Comune di Modena

PROTOCOLLO N. 235817/2024 DEL 13/06/2024

**OGGETTO: ACCORDO DI PROGRAMMA CPC VIA DELLE SUORE - VIA DEL TIRASSEGNO
MODENA - INCONTRI PRELIMINARI PRIMA DELLA PRESENTAZIONE
ACCORDO - PARERE VALSAT / V.I.**

Oggetto: Procedimento Unico ai sensi dell'art.53 c.1 lett b) L.R.n.24/2017 per l'approvazione del Progetto Definitivo/Esecutivo denominato: **"Ampliamento del comparto industriale produttivo e di servizi CPC" - Pratiche edilizie nn. 188/24, 189/2024, 190/24, 191/24.**
Convocazione 4^a seduta della Conferenza di servizi decisoria, indetta in forma simultanea e in modalità sincrona ai sensi art.14 ter L.241/1990 per il **11/06/2024**
Parere ambientale ai sensi art. 19 L.R. 24/2017

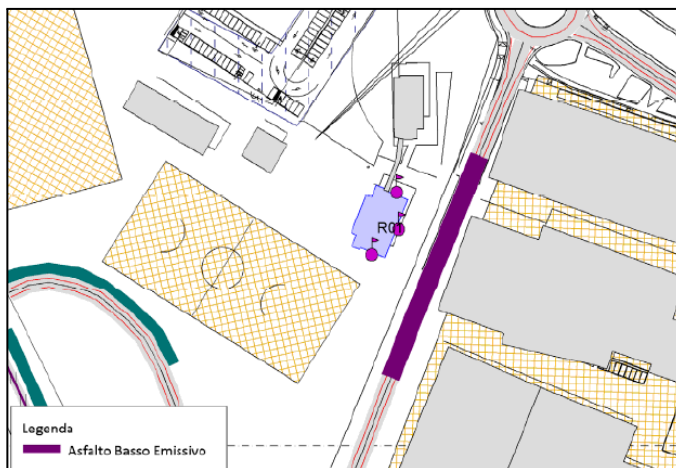
Al fine di contenere la rumorosità provocata dagli aumenti di traffico veicolare viene proposto un intervento di mitigazione acustica, che prevede la realizzazione di un tratto di asfalto fonoassorbente della lunghezza di 100 m.

Si ritiene tuttavia che tale proposta possa contribuire al contenimento della rumorosità, ma non alla sua risoluzione.

Le capacità di assorbimento acustico di questi asfalti infatti si riducono alla diminuzione della velocità; quando si scende sotto i 40-50 km/h, il rumore del motore diventa dominante rispetto a quello generato dal contatto tra le ruote e la strada.

Inoltre non costituisce una soluzione efficace nel tempo, in quanto necessita di periodiche e ravvicinate manutenzioni.

Ai fini di una mitigazione di parte delle criticità che già interessano l'edificio scolastico e di una compensazione dell'impatto che complessivamente verrà generato con l'intervento di ampliamento in esame, si ritiene necessario che:

- **la proposta alternativa all'asfalto fonoassorbente, che prevede la sostituzione degli infissi della scuola nei lati esposti al rumore stradale, ritenuta condivisibile ma non**

sufficiente, dovrà essere integrata con altri interventi utili alla riorganizzazione degli spazi esterni a disposizione dei bambini nei momenti di pausa, per esempio attraverso la riqualificazione ed ampliamento di parte dello spazio a ovest della scuola, garantendo così la disponibilità di un'area cortiliva più ampia, dotata di verde e acusticamente schermata rispetto alla strada Sant'Anna;

- conseguentemente sarà necessario procedere anche alla chiusura del cancello della scuola su via S. Anna e prevedere l'apertura di un accesso carrabile sul fronte opposto (lato parcheggio pubblico) e l'utilizzo dello spazio reso disponibile per inserire elementi schermanti e per intensificare la vegetazione con alberi e arbusti:
La predisposizione di una barriera acustica di protezione potrebbe contribuire efficacemente a mitigare l'impatto presente, ma comporterebbe l'eliminazione delle piante ben sviluppate presenti e che hanno una chioma folta e tutto sommato abbastanza bassa.

Estratto tavola reti fognarie bianche stato di progetto (da Valsat Rel.08_rev.03 rev.04 e da Rel idraulica Rel_07_rev03

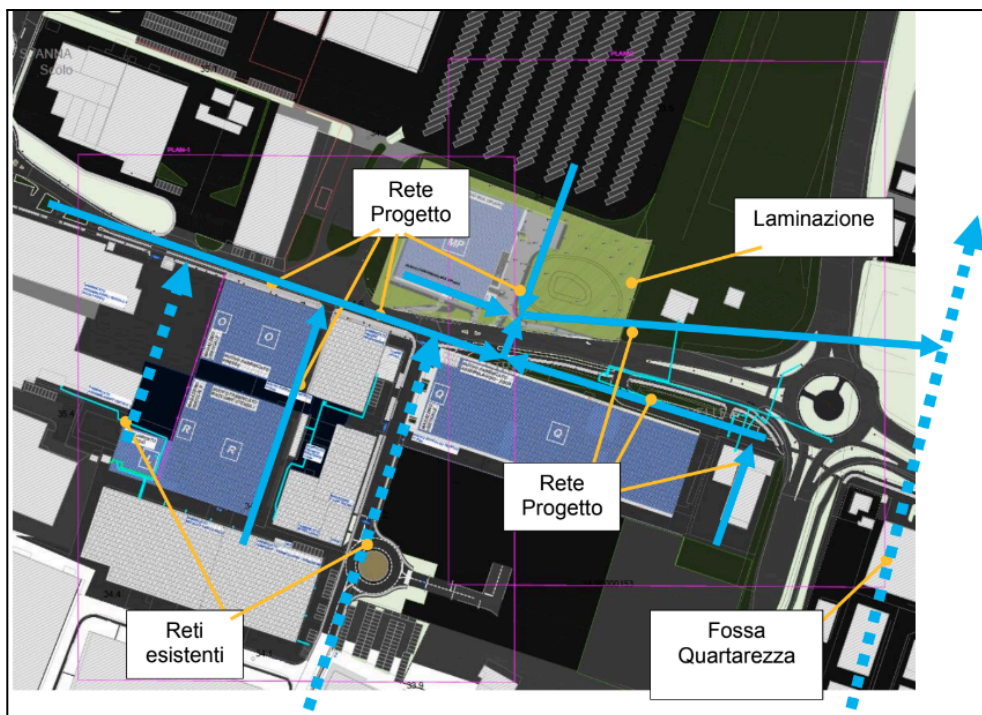
La progettazione della vasca ha subito modifiche progettuali, recentemente formalizzate con elaborati specifici e la sua nuova conformazione la porta a svolgere funzioni diverse, sia relative alla gestione della laminazione delle acque, che all'incremento degli spazi da dedicare allo sviluppo di aree verdi piantumate, necessarie a compensare parzialmente gli impatti.

Spazi che apparentemente sembrano fisicamente separati, in quando solo la parte centrale della vasca sarà dedicata alla laminazione, mentre quella più esterna verrà piantumata.

Risulta inoltre che la vasca rimarrà di proprietà, gestione e manutenzione privata e la convenzione riprenderà gli impegni concordati.

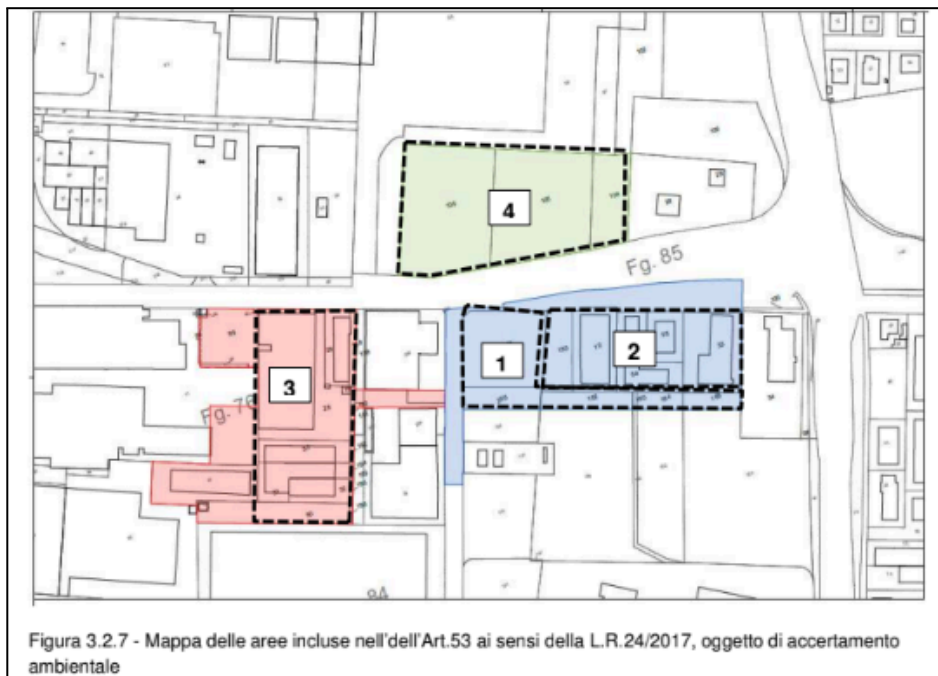
Si richiama al proposito il parere di INRETE, quale gestore della Pubblica rete elettrica, in particolare l'aggiornamento datato 30/05/2024, dove vengono indicate le DPA da applicare alle nuove cabine elettriche ed ai tratti di nuove reti a MT interrate, **pertanto si prescrive:**

- nelle tavole di progetto delle cabine elettriche di trasformazione che risulteranno pubbliche e dei nuovi tratti di rete elettrica interrata di MT, dovranno essere riportate le Distanze di Prima Approssimazione (DPA) indicate nel parere rilasciato da INRETE Spa, che dovranno essere considerate nella conferma della collocazione delle stesse, rispetto luoghi destinati a permanenza di persone per più di 4 ore al giorno.

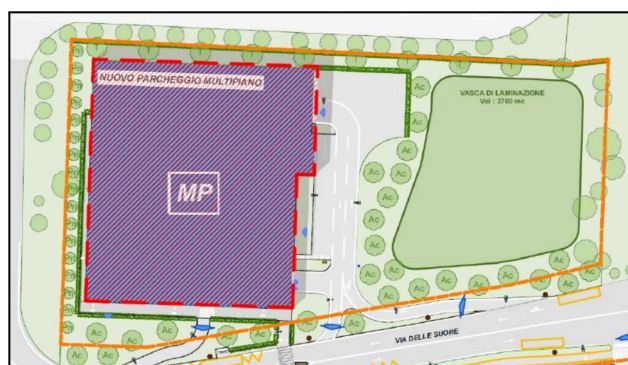
La documentazione in esame per alcuni lotti, non risulta completa per i parametri appartenenti al gruppo dei metalli pesanti. Rispetto al set analitico di riferimento (tab. 4.1 del DPR 120/17), non risultano determinati:

- Cadmio (Cd) per i lotti 28 e 29;
- Cobalto (Co) per i lotti 30, 31 e 32-195;

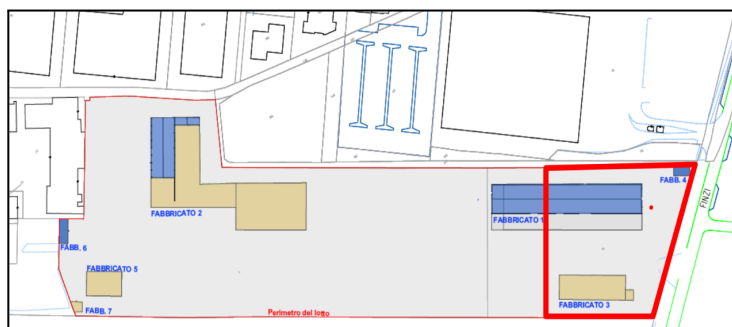
Rispetto al set analitico di riferimento, previsto ai fini della gestione delle terre e rocce da scavo come sottoprodotti (tab. 4.1 del DPR 120/17), si segnala che nel caso specifico non sono stati ricercati Cobalto e Amianto e pertanto la futura pratica relativa alla gestione delle terre e rocce da scavo dovrà essere integrata in tal senso.

Considerato inoltre che la porzione di area destinata alla vasca di laminazione è classificata come area a verde, il confronto dovrà fare riferimento alla colonna A della Tab.1 (aree verdi pubbliche e private e residenziale) e non la colonna B (aree commerciali e industriali) della medesima tabella.

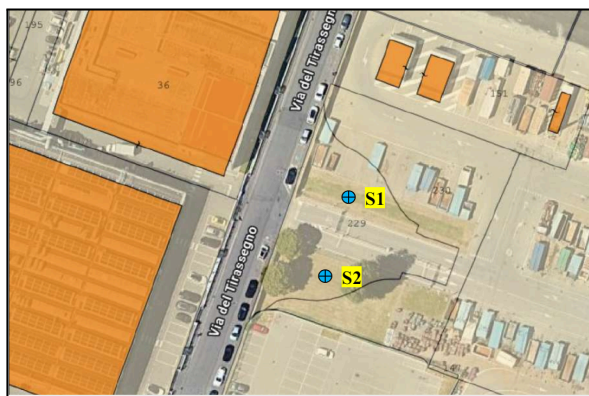
Si ritiene che la numerosità dei punti d'indagine rispetti quanto riportato nelle Linee Guida SNPA 22/2019 (Delibera del Consiglio SNPA, seduta del 09/05/2019 Doc. n 54/19).

Per quanto riguarda il set analitico di riferimento (tabella 4.1 del DPR 120/17) considerato che nella relazione si riporta che Via delle Suore è un tratto sul quale insiste un traffico sostenuto, si suggerisce di implementare la determinazione anche dei BTEX, dei quali la ricerca risulta carente.
